第5回黒部川水系流域委員会（R6.3.6）で頂いたご意見  
及び  
ご意見を踏まえた  
黒部川水系河川整備計画案（案）、  
第5回流域委員会資料の修正について

令和6年3月  
北陸地方整備局 黒部河川事務所

**本文の記載内容** 変更案(案)P 71 (2)河道の管理 2)河道内の樹林化

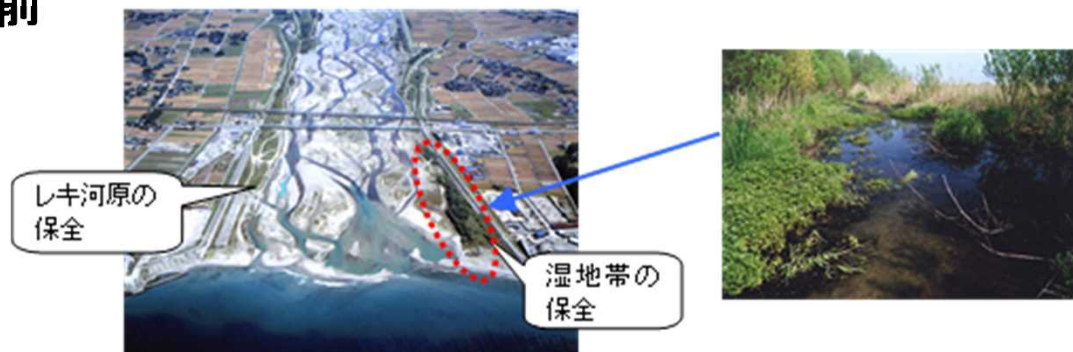
| NO | 主なご意見・ご質問   |
|----|---|
| 2  | <p>樹林伐採の必要性の理由の1つとして、堤防からのパトロールの時に危険箇所の早期発見に支障があることを、一般の方にも分かるように記載した方がよいのではないか。</p> <p>全体として上から俯瞰したような形の記述が多いので、この横方向や垂直方向から見た時の河川やその生態系とのバランスも考える必要がある。そのバランスをとるときに安全面のことも考慮されるとよい。</p> |

黒部川では、写真3-15や図 3-43に示すように、平成7年（1995年）以降、河道内で木本類が増加傾向となっています。洪水の流下阻害、河川管理施設の損傷、河川巡視の妨げとなる等の樹木は計画的に樹木伐採を実施しています（図 3-44参照）。河道内の樹木が繁茂することにより、洪水時に水位が上昇し河道の流下能力の低下につながることから、流下能力に支障を与える河道内の樹木については、動植物の生息・生育・繁殖環境を保全するなど河川環境への影響に配慮しつつ河道内樹木のモニタリングを実施し、伐採など適切な対策を講じる必要があります。

このように、流下能力の維持ができ、洪水時に護岸や堰等の河川管理施設が機能を十分に発揮できるように、樹木の繁茂状況を常に把握し、樹木伐採などの対策を講じていく必要があります。

**修正案** 変更案(案) P102 写真5-1 河口域のレキ河原と湿地環境 の写真を現状に更新

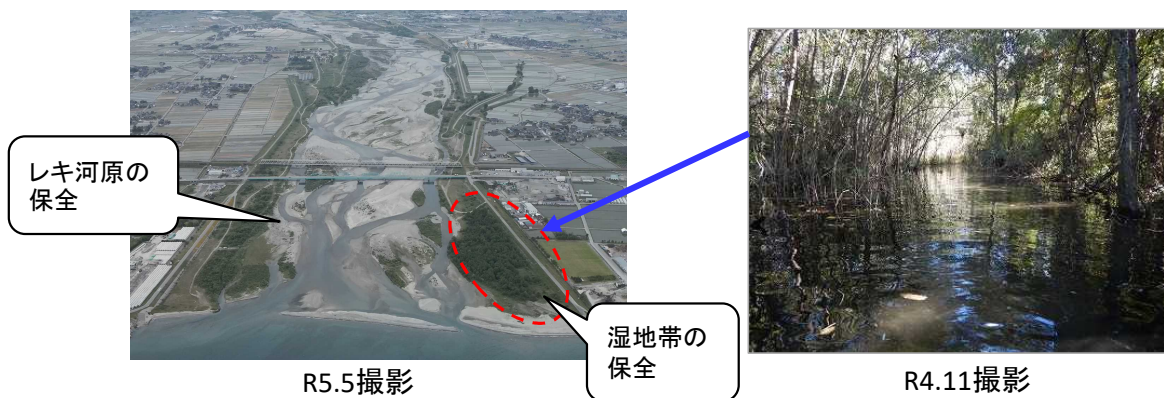
| NO | 主なご意見・ご質問  |
|----|--|
| 7  | 黒部川水系整備計画変更案（資料3-1）のp 102の2枚の写真が古い。近年の写真に差し替えることをお勧めする。<br>「湿地環境を保全しつつ、ハンノキ林繁茂への対応を行う」が今日の対応方針としておられることから、現状の写真が使われることが適切と考える。 |

**修正案** 変更案(案)P 121 5.5.1 (1)砂防領域に関する記載を修正

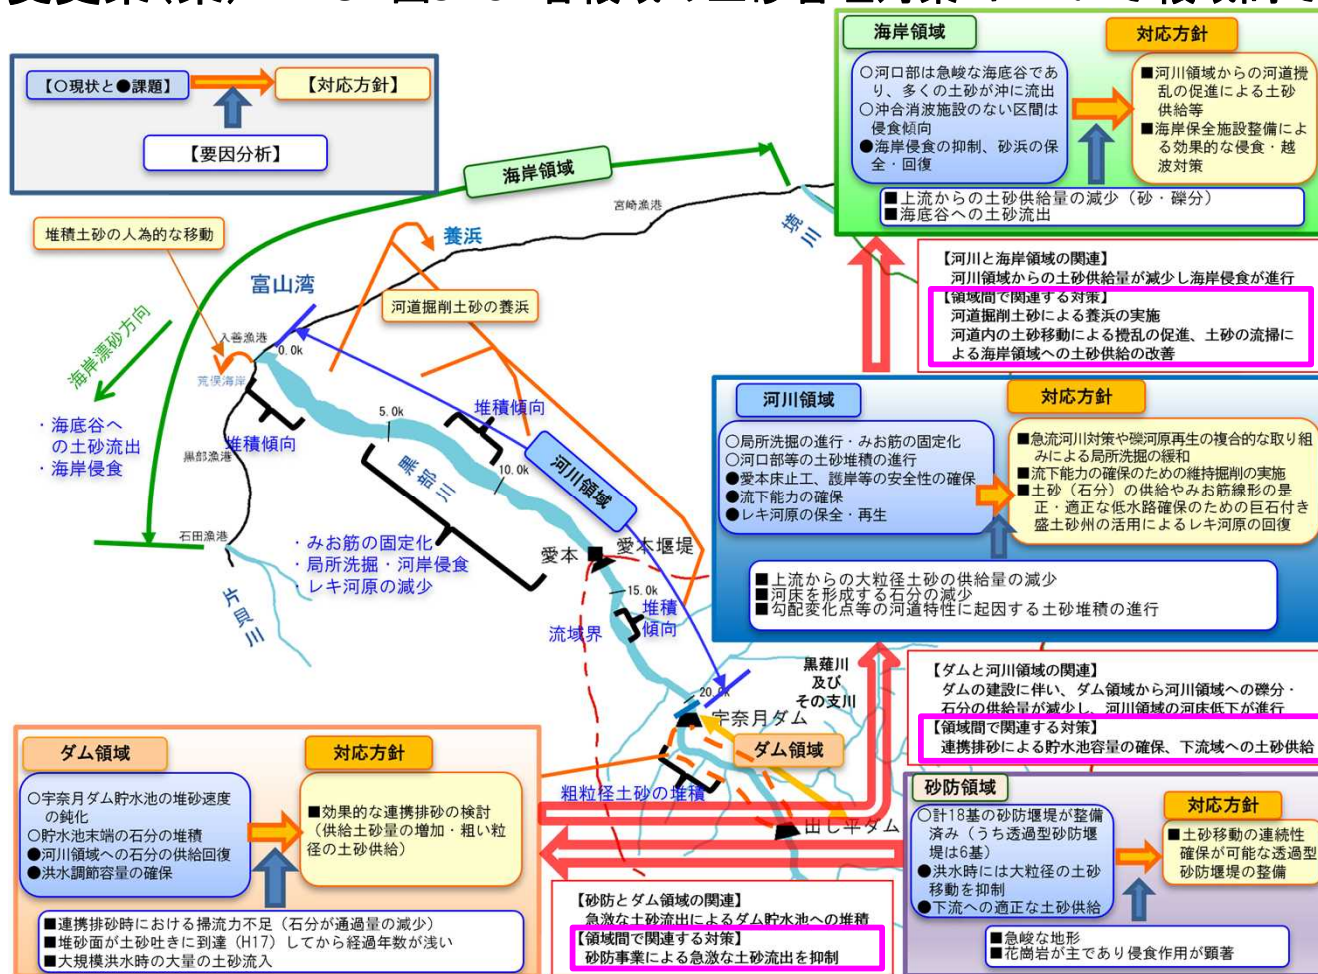
| NO | 主なご意見・ご質問   |
|----|---|
| 14 | 総合土砂管理については、概ね反映して頂いているので結構だと思う。<br>本文P121（1）砂防領域で補足を捕捉に修正して頂きたい。 |

急激な土砂流出を抑制するため、砂防事業の進捗を図るとともに、ダム領域で流下できない大粒径の土砂を**捕捉**し、通過可能な土砂を流下させることができるような透過型砂防堰堤の配置を目指します。
